Rapport de l'Inspection des installations classées

Visite d'inspection du 30/10/2025

PAPREC MEDITERRANEE

Références : D-0780-2025

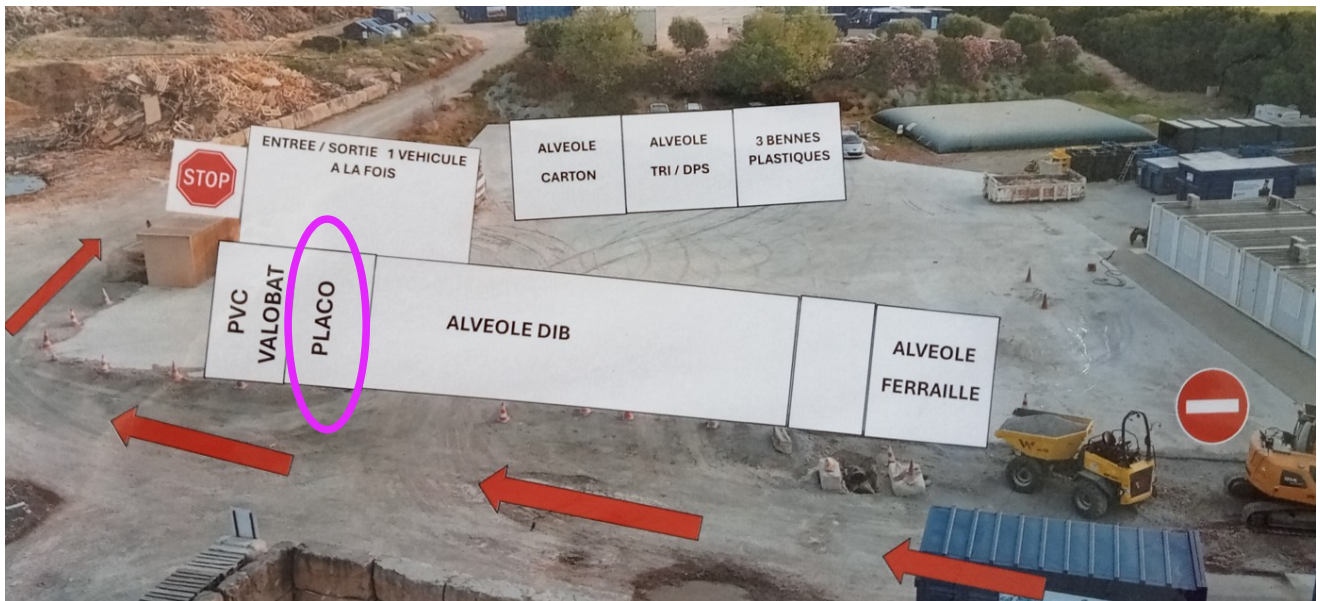
Les déchets de plâtre ne sont pas stockés conformément au plan joint en annexe 1. Ils sont provisoirement stockés dans une alvéole dédiée, à ciel ouvert, sur la dalle béton récemment réalisée sur une partie de la plateforme basse, selon le plan suivant fourni par l'exploitant :

Il s'agit d'une situation provisoire, dans l'attente de la réalisation des travaux d'imperméabilisation et de construction de l'auvent (achèvement prévu fin janvier 2026). Cette réorganisation permet à PAPREC le maintien de ses activités durant la phase de travaux, tout en limitant la co-activité sur les zones de travail.

Il est demandé à l'exploitant, dès l'achèvement des travaux d'imperméabilisation et de construction de l'auvent, de se conformer aux modalités de stockage des déchets de plâtre, et plus généralement des autres déchets, telles que figurant au plan des installations du site (annexe 1 de l'arrêté préfectoral du 10/03/2023 modifié).

N° 6 : Avancée des travaux conformément au dossier

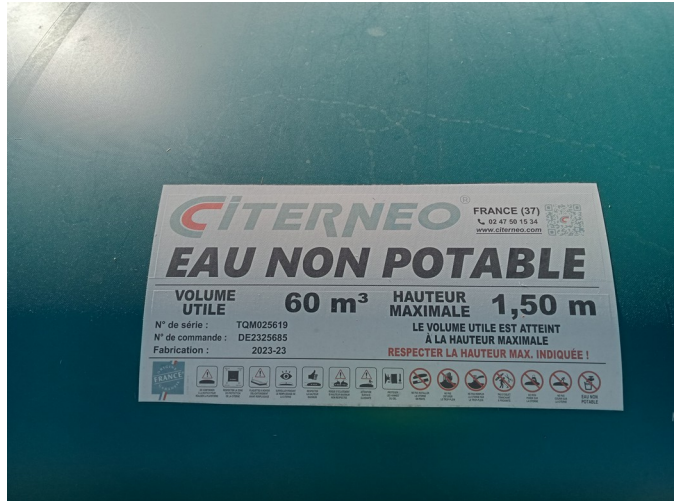
<p>Référence réglementaire : Arrêté Préfectoral du 10/03/2023, article 3.1</p>
<p>Thème(s) : Autre, -</p>
<p>Prescription contrôlée :</p> <p>[...] Les travaux seront réalisés en 3 phases, sur 3 ans, conformément au dossier (construction de l'auvent, aménagement des bassins de rétention des eaux, imperméabilisation, aménagement des différentes aires de stockage, etc ...). [...]</p>
<p>Constats :</p> <p>La réalisation des travaux nécessite l'obtention d'une autorisation d'urbanisme. La demande de permis de construire n° PC 013 097 25 S0020 déposée le 1^{er} avril 2025 par l'exploitant a été accordée le 11 août 2025 par la collectivité.</p> <p>Les travaux ont démarré. À date, il est constaté :</p> <ul style="list-style-type: none"> - la réalisation d'une partie de l'imperméabilisation de la plateforme (dalle béton), - l'aménagement du bassin d'infiltration, - la mise en service d'un second pont bascule et le remplacement du premier. <p>Les travaux suivants sont à venir :</p> <ul style="list-style-type: none"> - pose du portail et installation du portique de détection de radioactivité à l'entrée du site (novembre 2025), - construction de l'auvent (novembre 2025), - imperméabilisation d'une deuxième tranche de la plateforme (dalle béton), puis raccordement des deux zones étanchéifiées (janvier 2026), - mise en place d'une passerelle pour le bâchage manuel des camions, - imperméabilisation de la zone dédiée à l'activité bois (dalle béton). <p>L'exploitant estime que le délai de 3 ans lui étant accordé par l'article 3.1 de son arrêté préfectoral d'autorisation du 10/03/2023 pour la réalisation des travaux ne sera pas tenu, au regard du retard pris dans le démarrage et l'exécution. De fait, il sollicite dès à présent la possibilité de pouvoir le prolonger jusqu'à fin 2027.</p> <p>Par ailleurs, l'exploitant envisage le déplacement de la benne de collecte du verre, initialement prévue sur dalle béton sur la plateforme basse vers la plateforme haute non imperméabilisée. L'exploitant déclare que ce volume d'activité reste peu important (de l'ordre de 400 tonnes / an maximum).</p>

<p>Demande à formuler à l'exploitant à la suite du constat :</p> <p>Il est demandé à l'exploitant de poursuivre la réalisation de l'ensemble des travaux du programme de mise en conformité du site. Les justificatifs de l'achèvement de la première phase (avant la plateforme bois) seront à transmettre début 2026.</p> <p>Dans l'hypothèse où l'exploitant souhaite modifier des zones d'entreposage de déchets, il devra transmettre sa proposition accompagnée du plan des installations du site actualisé et des éléments de justification de l'absence de risques supplémentaires engendrés par les évolutions envisagées.</p>
